Bebauungsplan Nr. 7 "Weinberg II" der Ortschaft Riesel, Stadt Brakel, Ihr Schreiben vom 05.03.2026, WFMT: 117447886

die Telekom Deutschland GmbH (nachfolgend Telekom genannt) - als Netzeigentümerin und Nutzungsberechtigte i. S. v. § 125 Abs. 1 TKG - hat die Deutsche Telekom Technik GmbH beauftragt und bevollmächtigt, alle Rechte und Pflichten der Wegesicherung wahrzunehmen sowie alle Planverfahren Dritter entgegenzunehmen und dementsprechend die erforderlichen Stellungnahmen abzugeben. Zu der o. g. Planung nehmen wir wie folgt Stellung:

AT/Vh-Bez.:		Kein aktiver Auftrag			AT/Vh-Nr.:		Kein aktiver Auftrag	
TI NL	West							
PTI	Münster							
ONB	Brakel		AsB	1				
Bemerkung:			VsB			Sicht	Lageplan	
			Name	Patrick.Ermeling@telekom. d		Maßstab	1:500	
			Datum	31.03.2026		Blatt	3

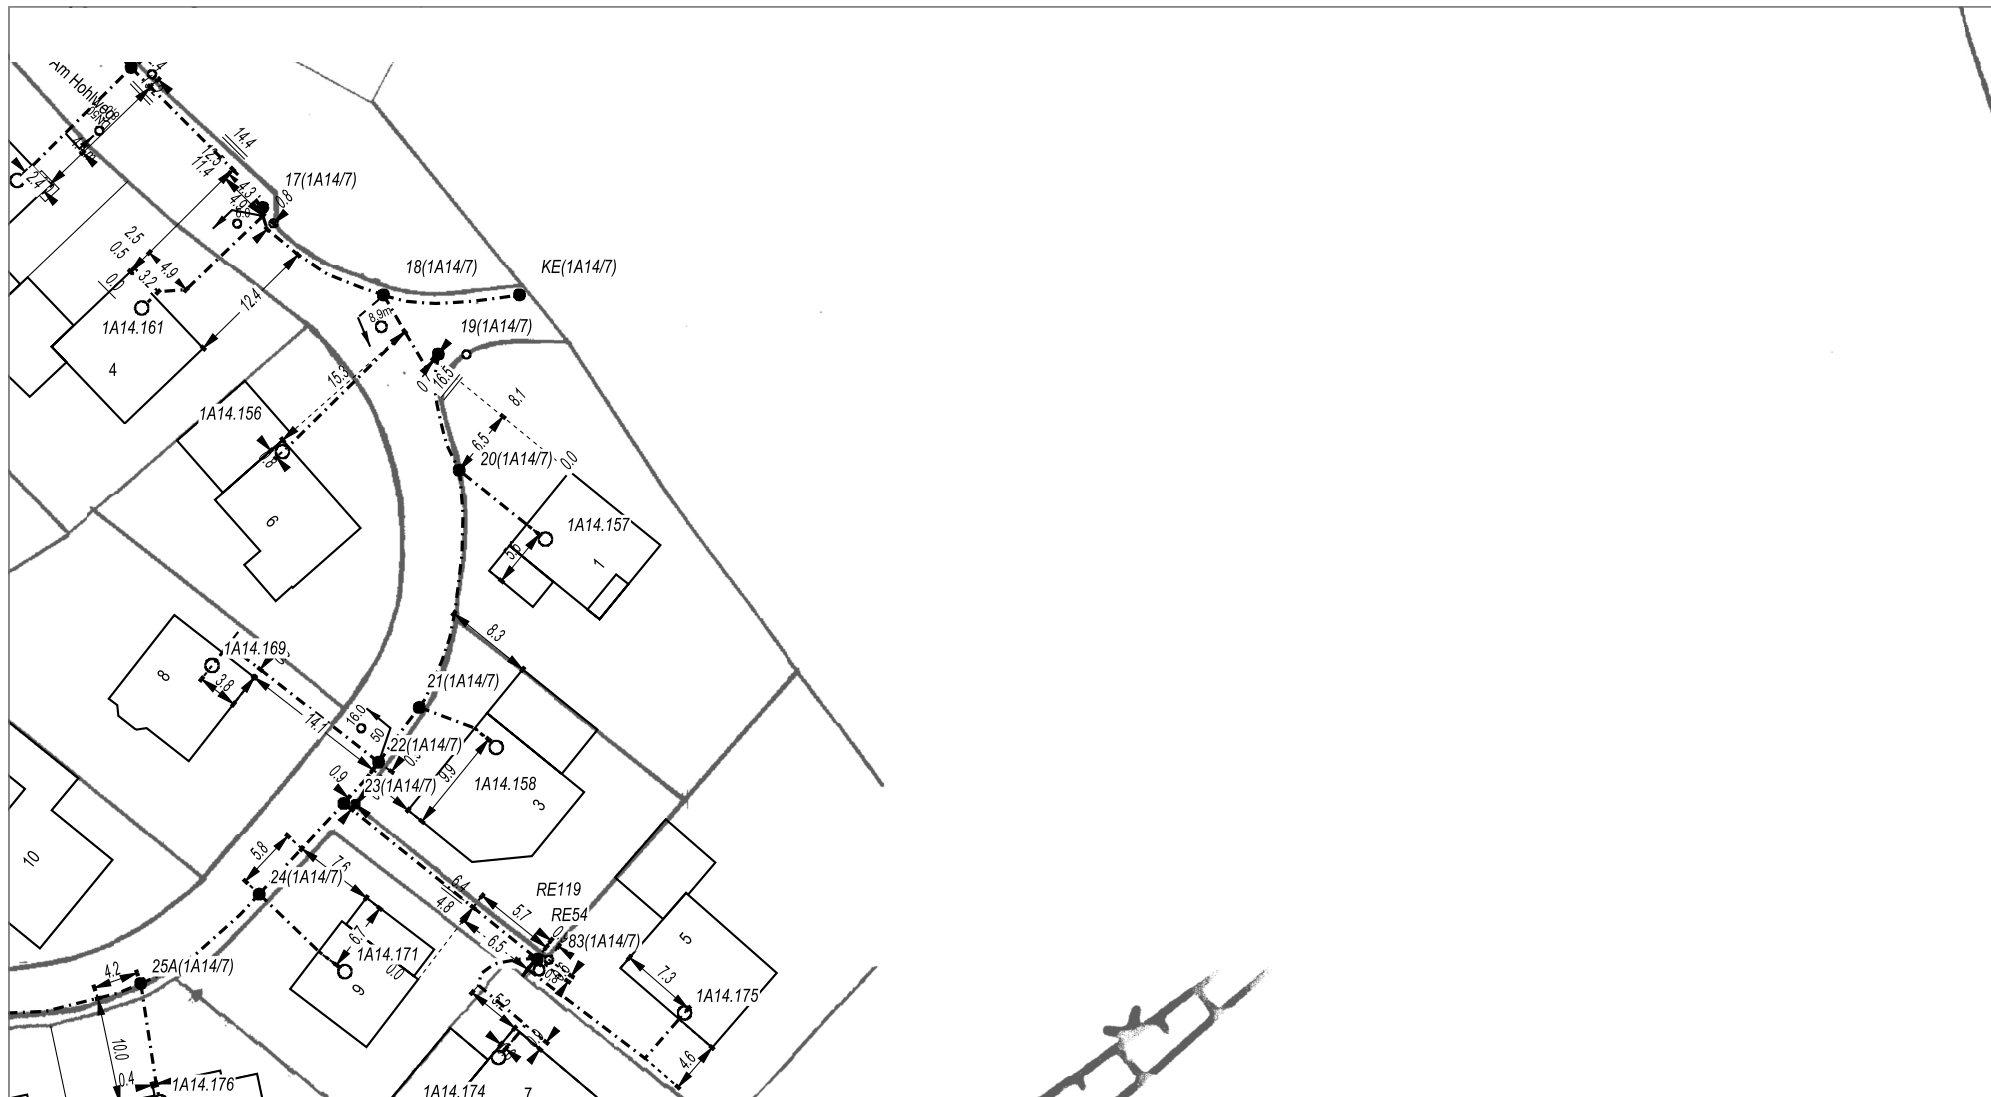
Im angegebenen Planbereich betreibt die Telekom keine Telekommunikationslinien, wie aus dem beigefügten Lageplan ersichtlich ist.

Jedoch liegen Telekommunikationslinien nah an den Plangebietsgrenzen. Diese versorgen die vorhandene Bebauung. Ich gehe davon aus, dass die Telekommunikationslinien punktuell gesichert, aber unverändert in ihrer Trassenlage verbleiben können. Der Bestand und der Betrieb der vorhandenen TK-Linien müssen weiterhin gewährleistet bleiben.
